Ausschuss für Planung und Stadtentwicklung am 11.12.2012		öffentlich		
		Vorlagen-Nr.: FB 3/699/2012		
Nr. 3 der TO				
Dez. I	FB 3: Planen und Bauen	Datum:		16.11.2012
FBL / stellv. FBL	FB Finanzen	Dezernat I / II	Der Bürgermeister	
Beratungsfolge:				
Gremium:	Datum:	TOP	Zuständigkeit	Bemerkungen:
Ausschuss für Planung und Stadtentwicklung	11.12.2012		Vorberatung

Beratungsgegenstand:
vorhabenbezogener Bebauungsplan "Stevertal an der Borg"

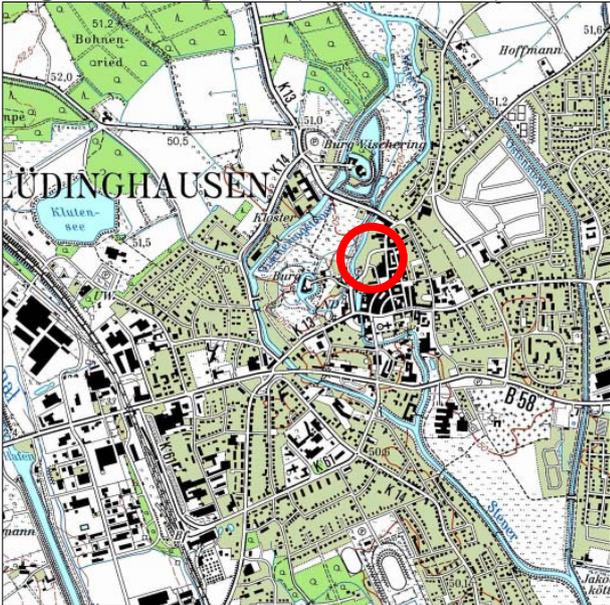
Wie vom Gestaltungsbeirat angeregt sind beim straßenseitigen Gebäudetrakt im Süden die vor- und rückspringenden Elemente des Dachgeschosses mit seinen Giebeln wieder so getauscht worden, dass die Gebäudeecken zur Straße "Borg" hin wieder stärker betont werden (siehe neue Ansichten und Perspektiven).

Lageplan zum Vorhaben (unmaßstäblich)

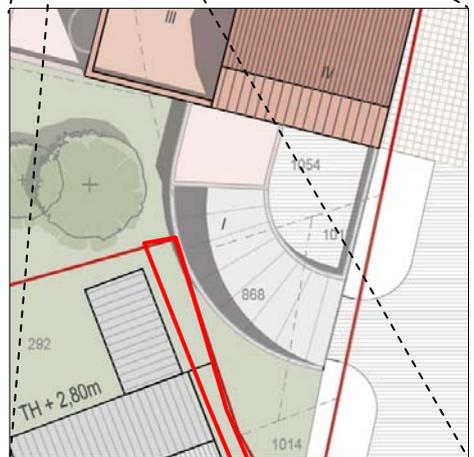
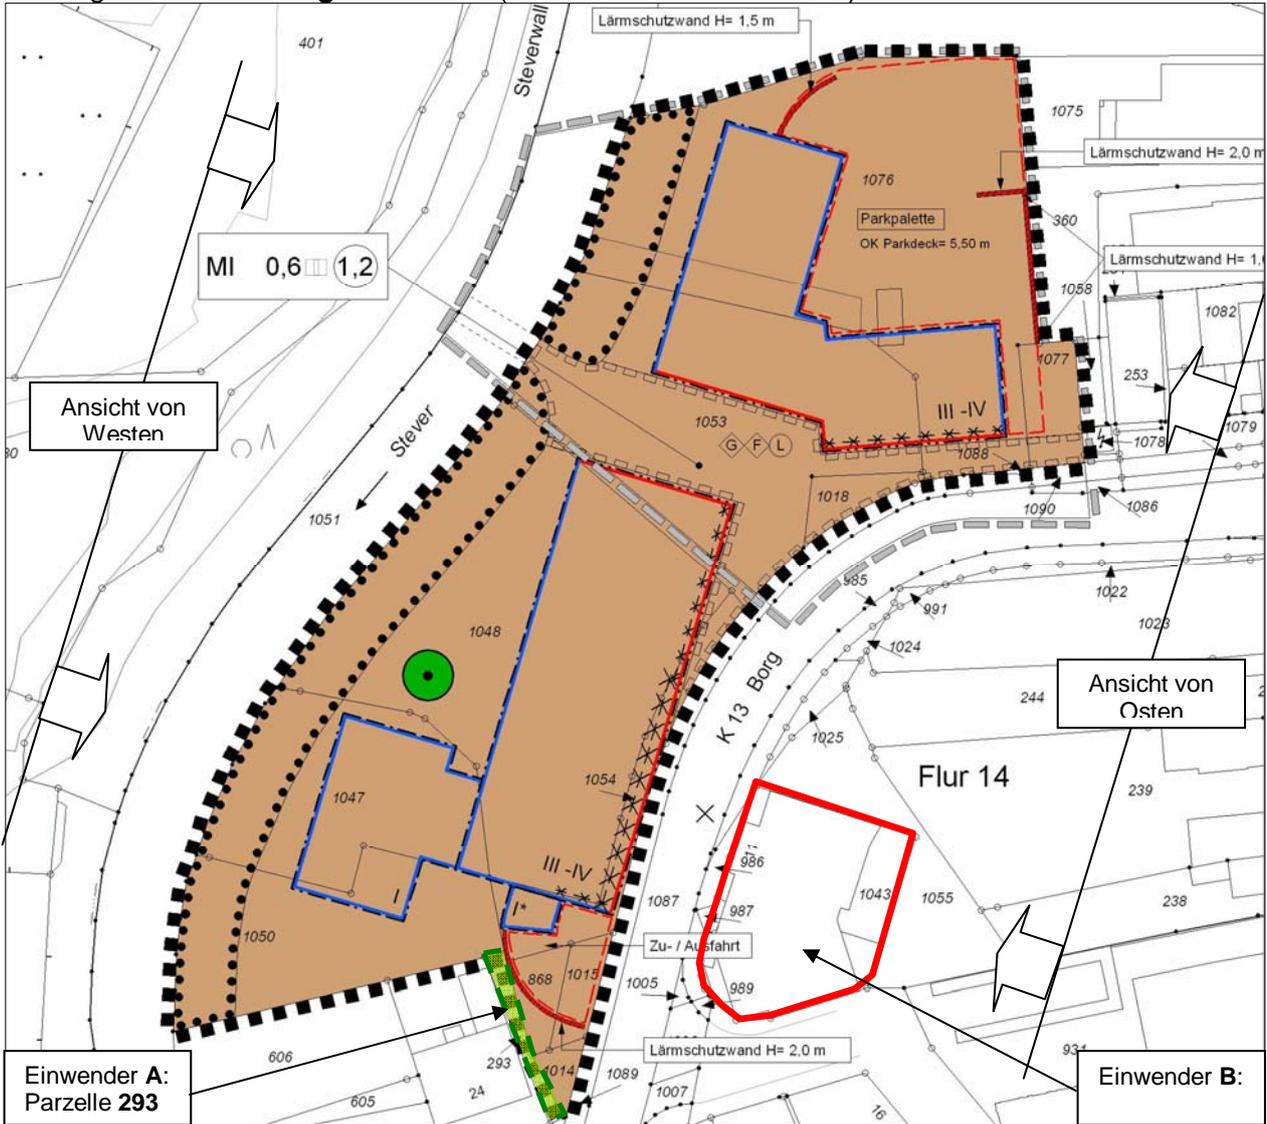
Ein Bürger weist darauf hin, dass die Tiefgaragenausfahrt und die abschirmende Mauer einen hinterhofartigen Charakter für sein südlich benachbartes Wohnhaus erzeugten. Daher sollte die Tiefgaragenausfahrt Richtung Norden verschoben werden.

Die 2m hohe Lärmschutzwand zur Abschirmung der Tiefgarage soll sich kreisförmig geschwungen von der Gebäudeseite mit dem Wohnzimmerfenster des Einwenders abwenden. Sie ist nicht grenzständig vorgesehen.

Mit dem Einwender ist ein Gespräch mit der Vereinbarung geführt worden, dass der Architekt prüft, ob die Einhausung der Tiefgaragenzufahrt verlängert, somit steilere Rampenneigung zulässig wird und die Einfahrt somit weiter Richtung Norden geschoben werden kann.

Der Anregung wird insofern gefolgt, dass die technische Machbarkeit der Verschiebung geprüft wird.
